项目名称：临县国源绿能新能源有限公司临县 100MW

农光互补光储一体化光伏发电项目

《临县国源绿能新能源有限公司临县 100MW 农光互补光储一体化光伏发电项目》修改说明

临县国源绿能新能源有限公司 100MW 农光互补光储一体化光伏发电项目 环境影响报告表技术审查意见

附图 4 城庄镇光伏组件布置图

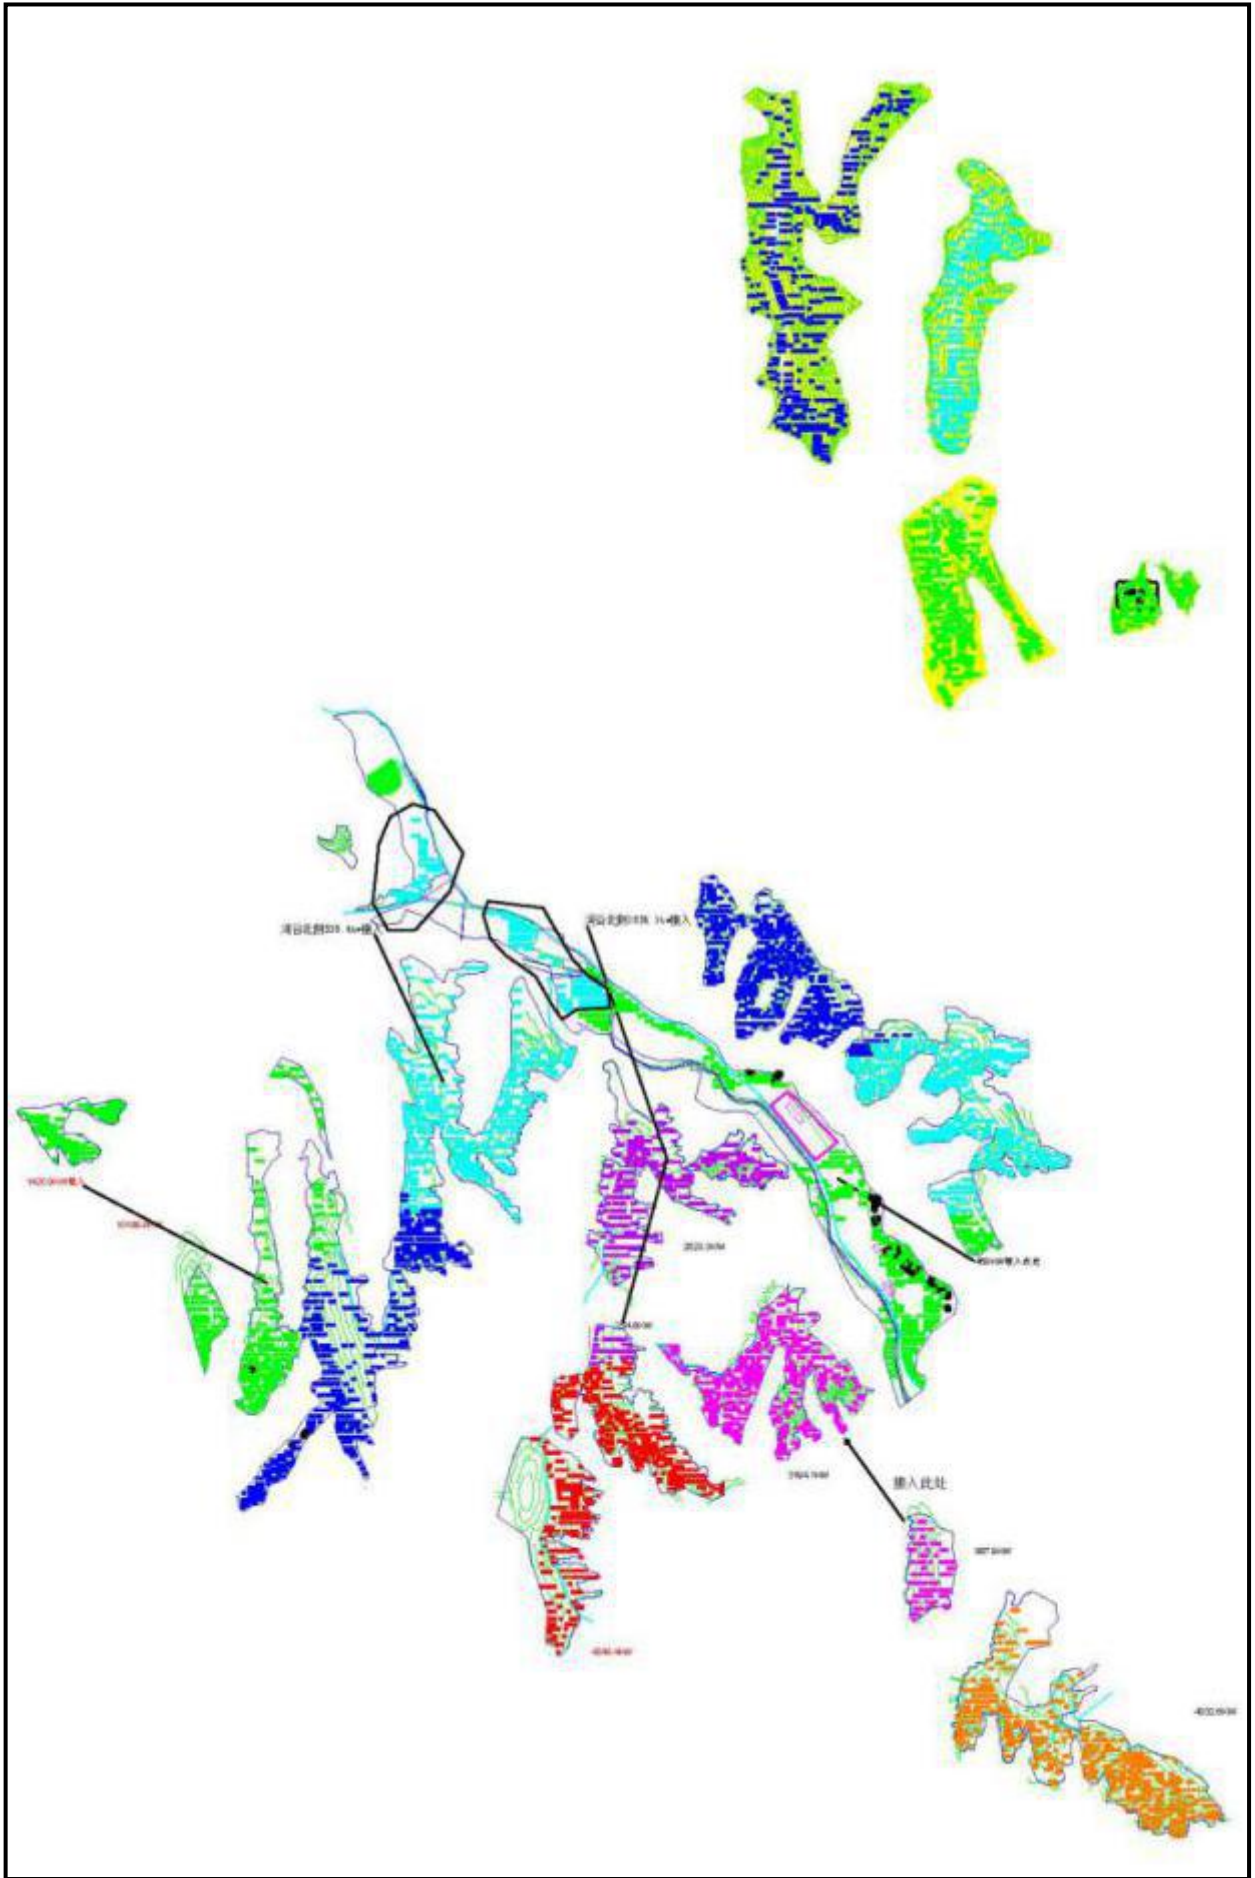
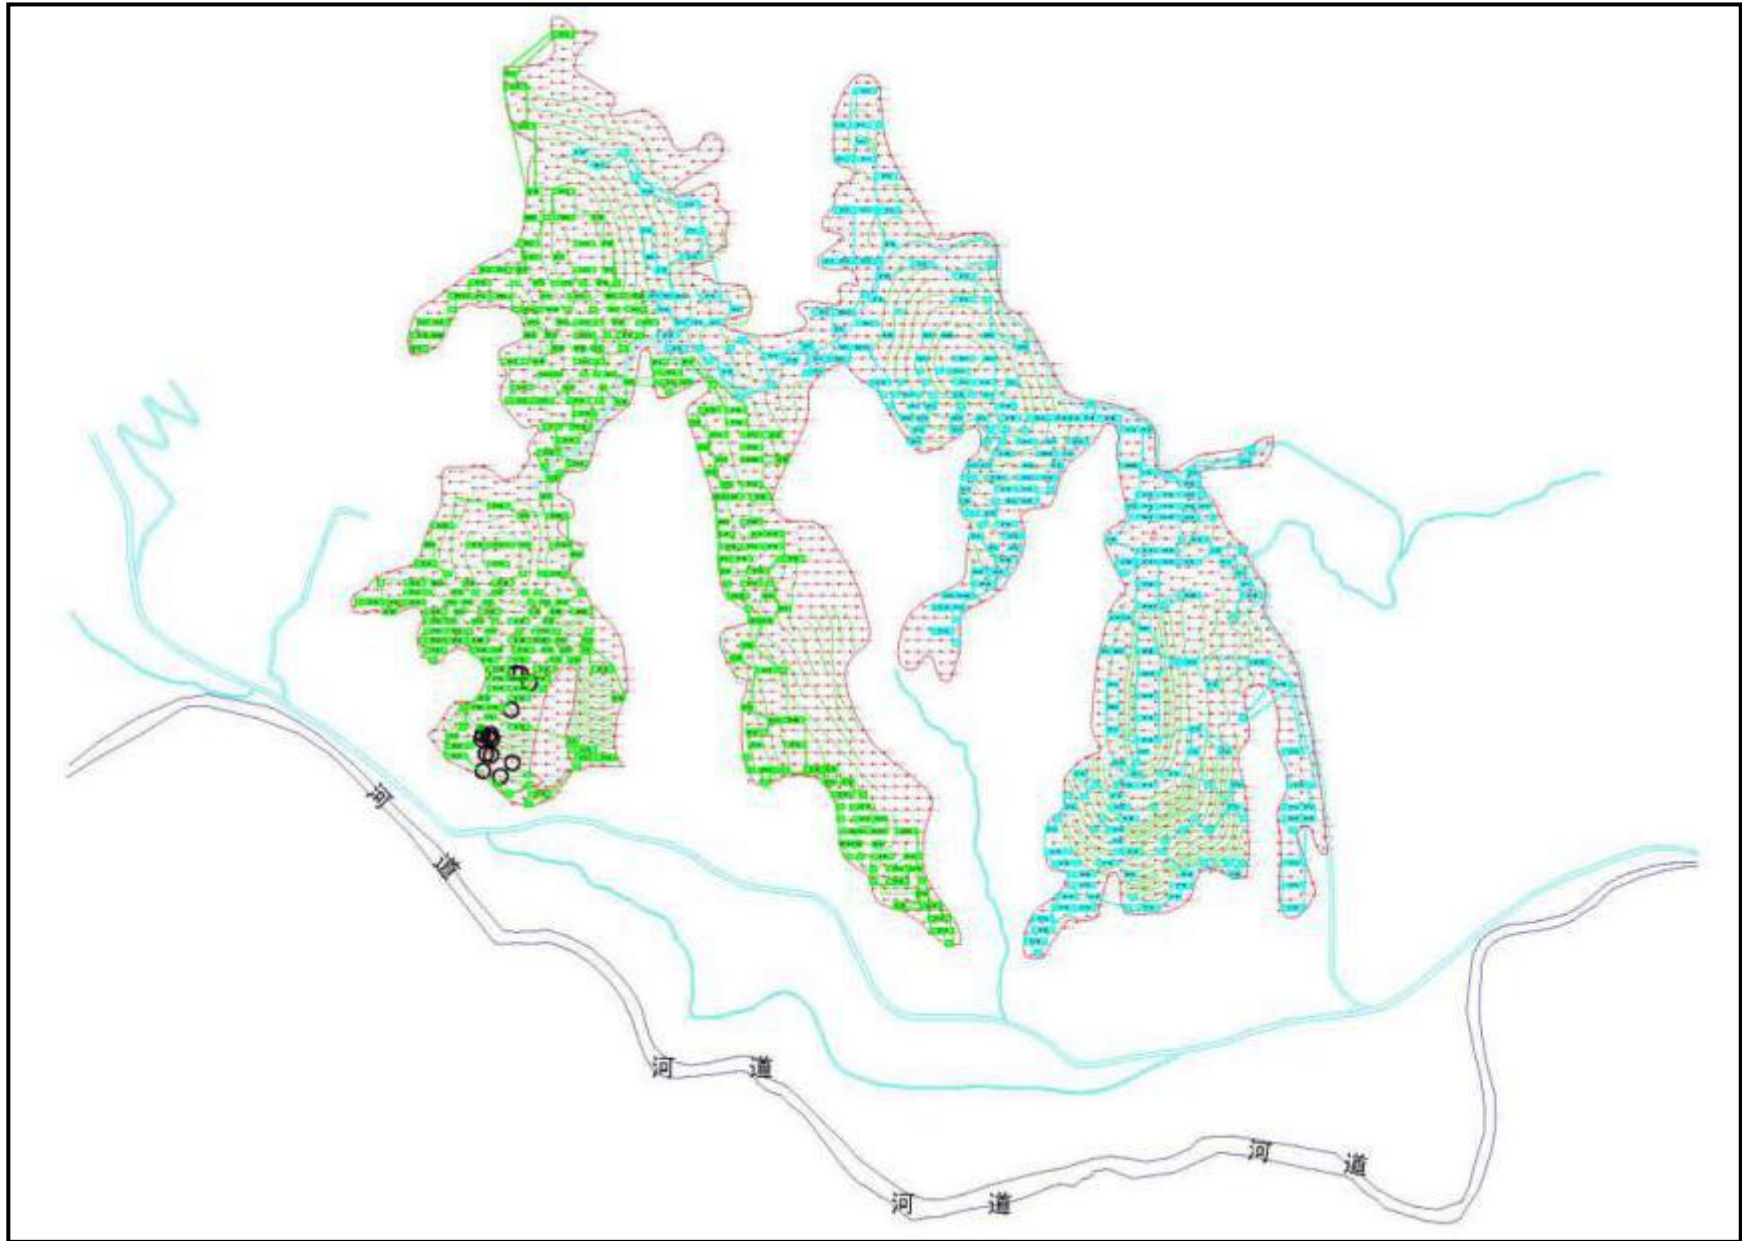
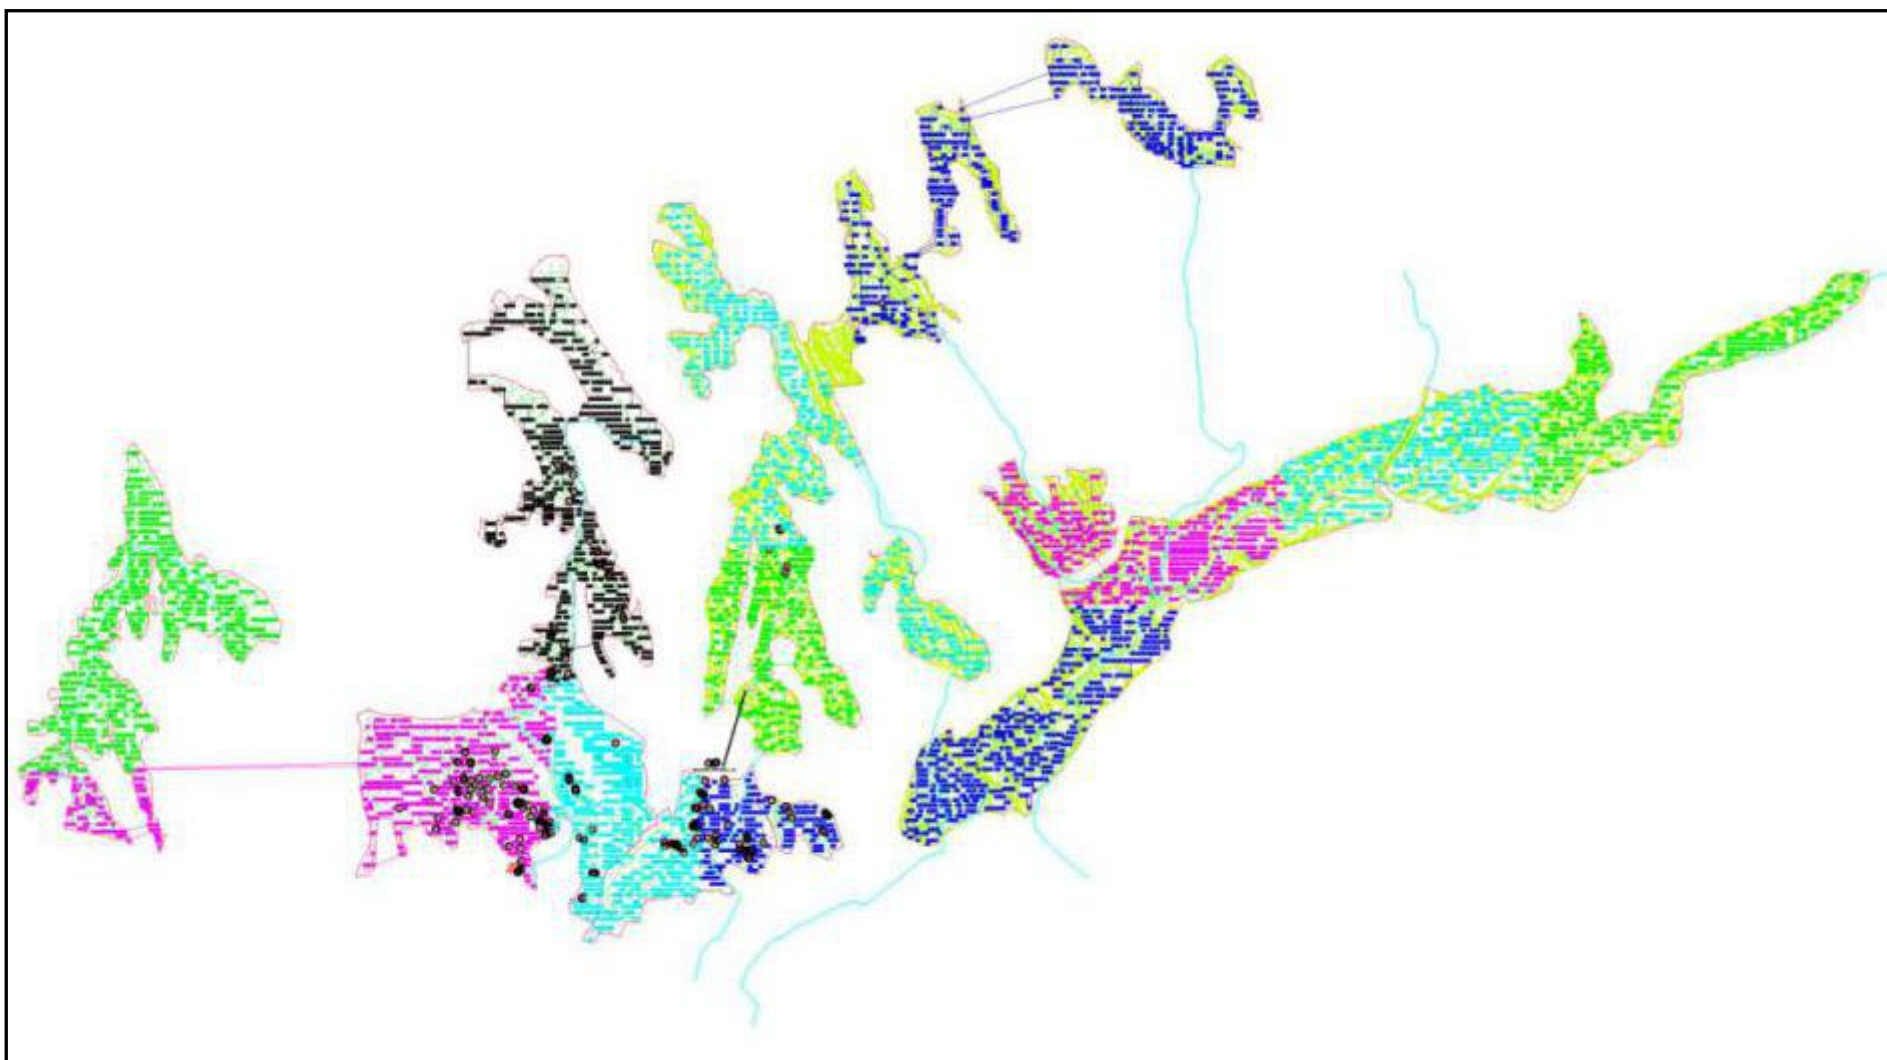
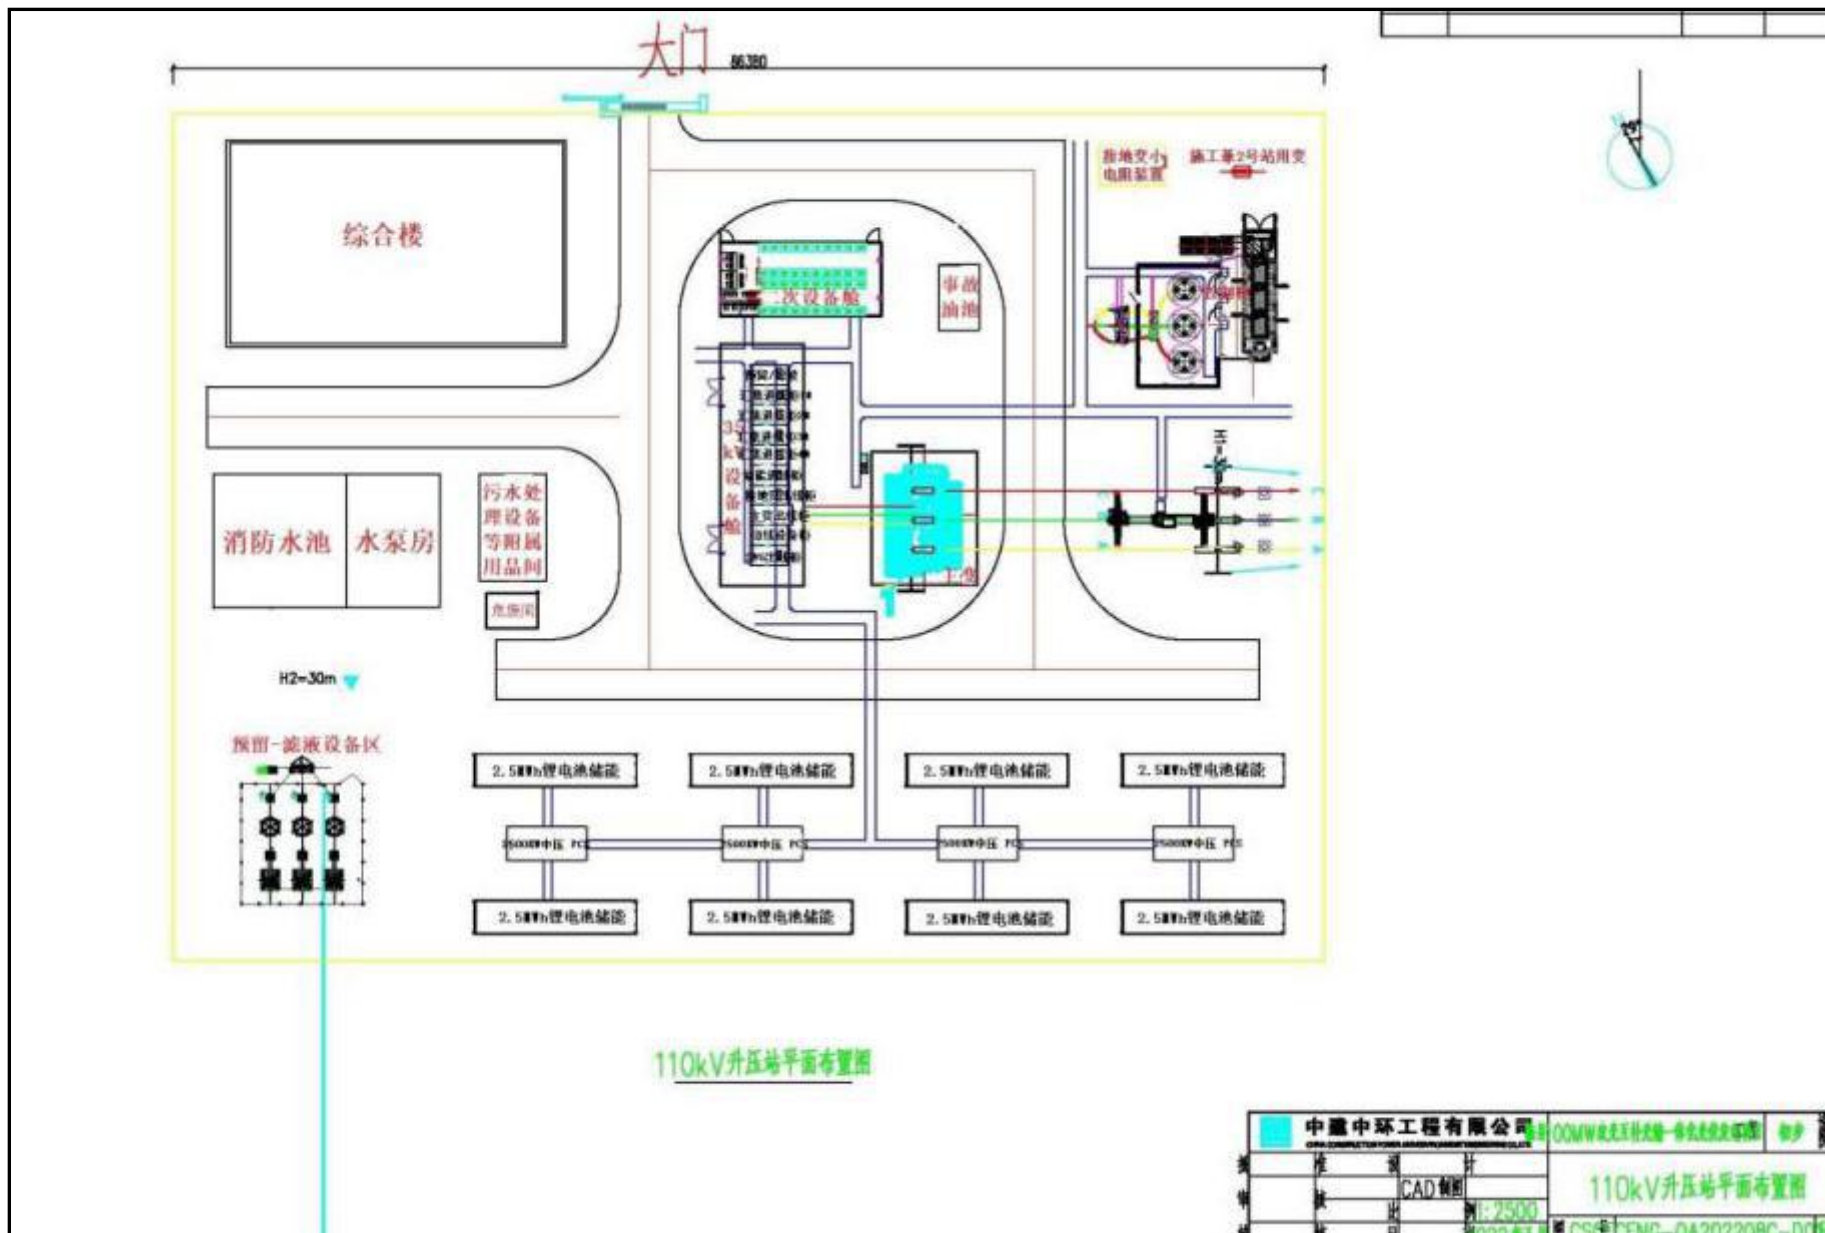
序号	审查意见	修改说明	修改位置
1	<p>补充《“十四五”可再生能源发展规划》、《吕梁市“三线一单”生态环境分区管控实施方案》、林资发〔2015〕153号“国家林草局关于光伏电站建设使用林地有关问题的通知”、国土资规[2017]8号“关于支持光伏扶贫和规范光伏发电产业用地的意见”符合性分析。</p> <p>补充介绍《山西省黄河流域生态保护和高质量发展规划》以及《山西省可再生能源“十四五”规划》，完善项目规划符合性分析内容。</p> <p>结合占地情况及周边环境敏感目标分布情况，进一步全面从资源利用、建设条件、占地面积、规划符合性、环境敏感性、生态环境影响等方面完善项目选址选线环境合理性分析。</p>	<p>补充了《“十四五”可再生能源发展规划》、《吕梁市“三线一单”生态环境分区管控实施方案》、林资发〔2015〕153号“国家林草局关于光伏电站建设使用林地有关问题的通知”、国土资规[2017]8号“关于支持光伏扶贫和规范光伏发电产业用地的意见”符合性分析。</p> <p>补充介绍了《山西省黄河流域生态保护和高质量发展规划》以及《山西省可再生能源“十四五”规划》，完善了项目规划符合性分析内容。</p> <p>结合占地情况及周边环境敏感目标分布情况，进一步全面从资源利用、建设条件、占地面积、规划符合性、环境敏感性、生态环境影响等方面完善了项目选址选线环境合理性分析。</p>	<p>P9-13、P5-8。 P14；P2-21</p>
2	<p>细化项目主要建设内容，明确本次不包括输出线路。补充光伏场日照条件、可利用时间等基础资料。</p> <p>给出占用的地块数量、各地块子方阵数量。细化集电线路工程及塔基数量。补充项目环境正效益（碳减排）分析。</p> <p>规范及对照升压站平面布置图，细化升压站建设内容，说明各建构筑的功能。细化供水水源。</p> <p>完善工程临时占地一览表。细化各类道路工程，说清道路利用、改造及新建内容。出能反映全部工程内容（包括临时施工营地）的总平面布置图。</p> <p>明确农业种植与本项目的关系，补充介绍“农光互补”的相关规定和要求，说明应实施的时间节点、方案编制要求及落实和完成时限规定等内容。细化农光互补一体化工程内容，补充介绍拟种植农作物、经济作物的生长、种植条件等。</p>	<p>细化了项目主要建设内容，明确了本次不包括输出线路。补充了光伏场日照条件、可利用时间等基础资料。</p> <p>给出了占用的地块数量、各地块子方阵数量。细化了集电线路工程及塔基数量。补充了项目环境正效益（碳减排）分析。</p> <p>规范及对照升压站平面布置图，细化了升压站建设内容，说明了各建构筑的功能。细化了供水水源。</p> <p>完善了工程临时占地一览表。细化了各类道路工程，说清了道路利用、改造及新建内容。给出了能反映全部工程内容（包括临时施工营地）的总平面布置图。</p> <p>明确了农业种植与本项目的关系，补充介绍了“农光互补”的相关规定和要求，说明了应实施的时间节点、方案编制要求及落实和完成时限规定等内容。细化了农光互补一体化工程内容，补充介绍了拟种植农作物、经济作物的生长、种植条件等。</p>	<p>P23-28，P26。 P81-82。 P23-24、P25。 P92-93。 附图4，P24、P28。P31。 P33，P24-25、P27；附图4-1。 P28、P86-88</p>

附图 5 本项目分区防渗图

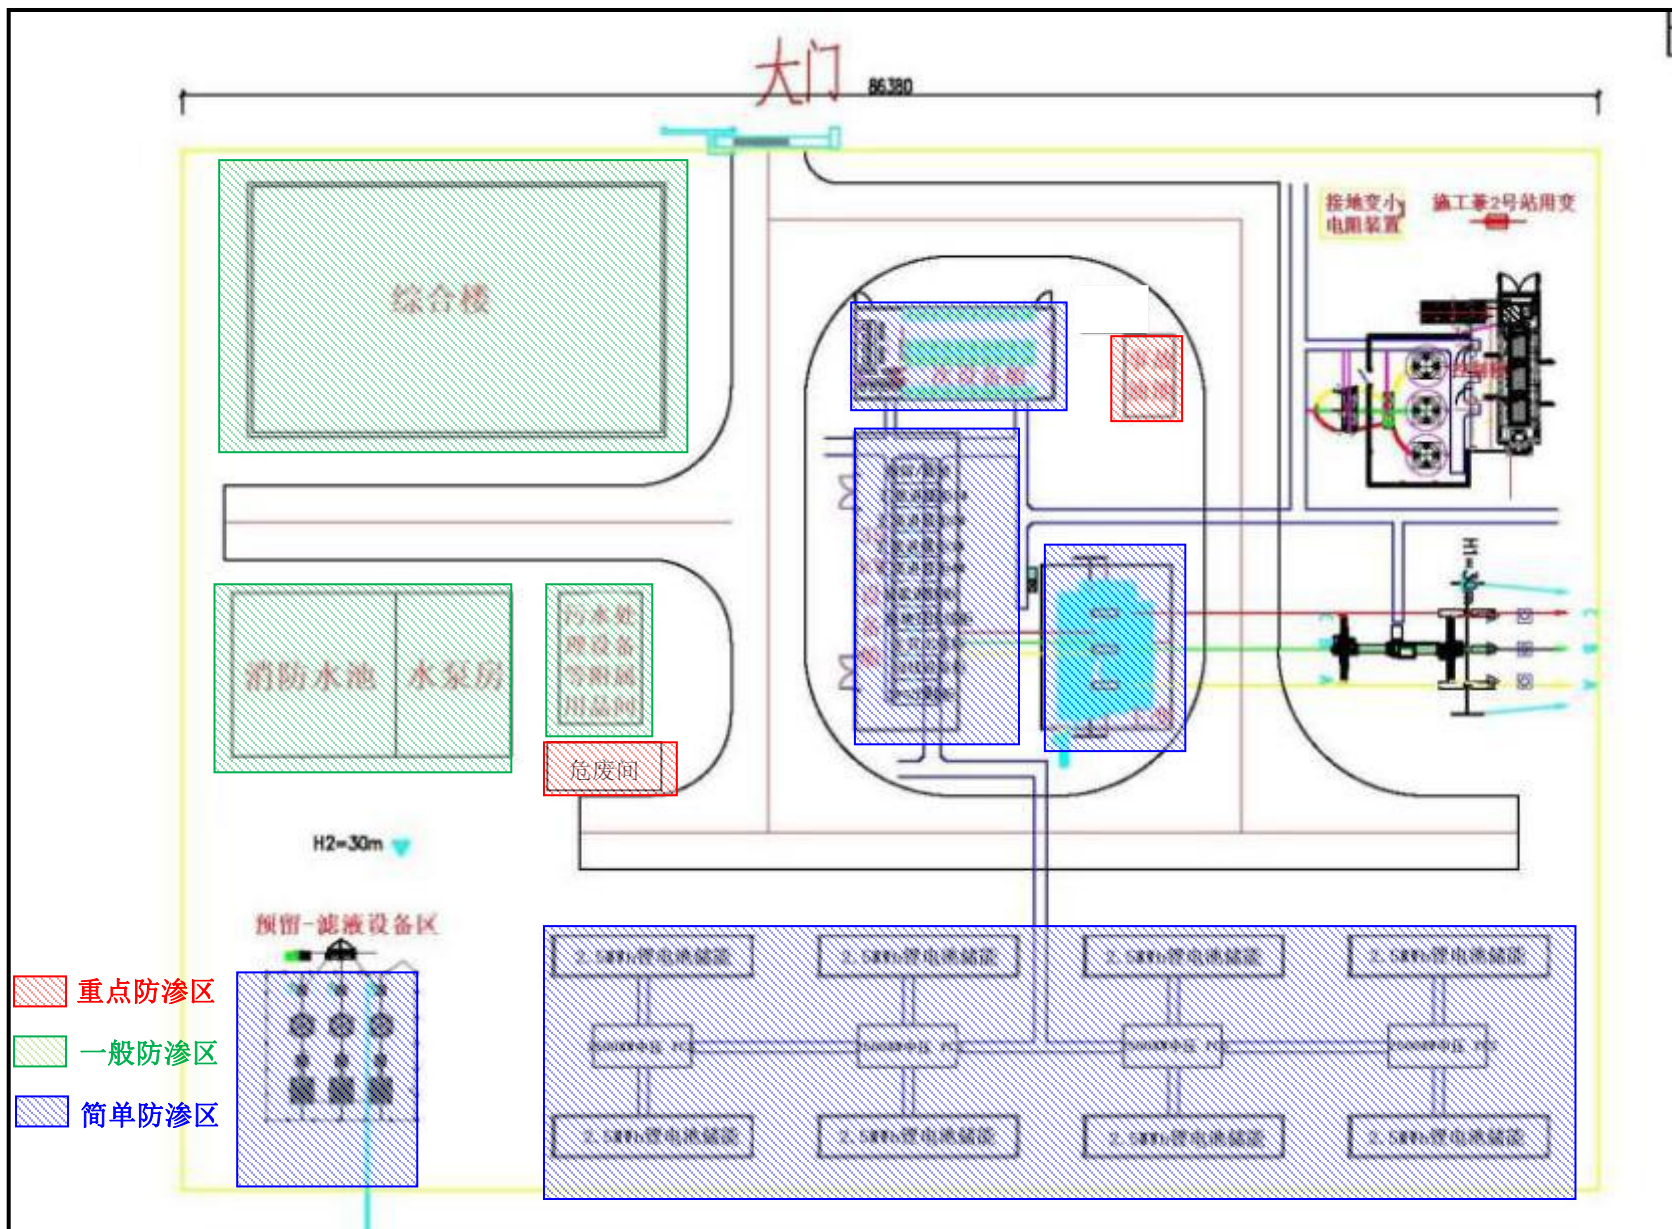
4	<p>核实生态评价范围及确定依据。结合占地范围、评价范围占地类型、植被类型、土壤侵蚀遥感影像解译分析结果以及现场调查情况，完善生态环境现状调查，分析项目对各类土地及植被破坏情况。</p> <p>给出各类临时占地生态恢复目标，按照土地复垦技术标准，对应完善有效的生态恢复方案，细化临时占地、弃渣场、取土场、形成的裸露场地和边坡、道路等的生态恢复措施及截排水设施等水土流失防治措施。完善植物生态恢复工程中物种选择的适宜性，优化生态恢复物种。分析建设前后生态环境的变化，本项目对生态环境的影响程度。完善生态评价图件。</p>	<p>核对了生态评价范围及确定依据。结合占地范围、评价范围占地类型、植被类型、土壤侵蚀遥感影像解译分析结果以及现场调查情况，完善了生态环境现状调查，分析了项目对各类土地及植被破坏情况。</p> <p>给出了各类临时占地生态恢复目标，按照土地复垦技术标准，对应完善了有效的生态恢复方案，细化了临时占地、弃渣场、取土场、形成的裸露场地和边坡、道路等的生态恢复措施及截排水设施等水土流失防治措施。完善了植物生态恢复工程中物种选择的适宜性，优化生态恢复物种。分析了建设前后生态环境的变化，本项目对生态环境的影响程度。完善了生态评价图件。</p>	<p>P47-50、 P63-66。 P86-88， P63-66、 P78-79；附图 16</p>
5	<p>细化光伏板清洗方式、机械清洗设备类型，核实用水、清洁剂使用情况。说明清洗水排放方式、污水水质特点，分析对农作物、经济作物的影响，结合与地表水体的位置关系，完善地表水影响分析内容。细化升压站生生活污水产生、收集和治理措施。完善废水不外排保证性分析。</p>	<p>细化了光伏板清洗方式、机械清洗设备类型，核实用水、清洁剂使用情况。说明了清洗水排放方式、污水水质特点，分析了对农作物、经济作物的影响，结合与地表水体的位置关系，完善了地表水影响分析内容。细化了升压站生生活污水产生、收集和治理措施。完善了废水不外排保证性分析。</p>	<p>P31-32、P67</p>
6	<p>核准主变、箱变变压油量、事故油池容积及类型，细化防渗、防漏失、防雨措施。复核项目各类一般工业固废、及危险废物产生环节、种类、数量；细化危废暂存间设置方案；进一步分析项目地下水、土壤污染途径，细化分区防渗方案。</p>	<p>核准了主变、箱变变压油量、事故油池容积及类型，细化了防渗、防漏失、防雨措施。复核了项目各类一般工业固废、及危险废物产生环节、种类、数量；细化危废暂存间设置方案；进一步分析了项目地下水、土壤污染途径，细化分区防渗方案。</p>	<p>P69-70、 P71-73； P90-91、附图 5</p>
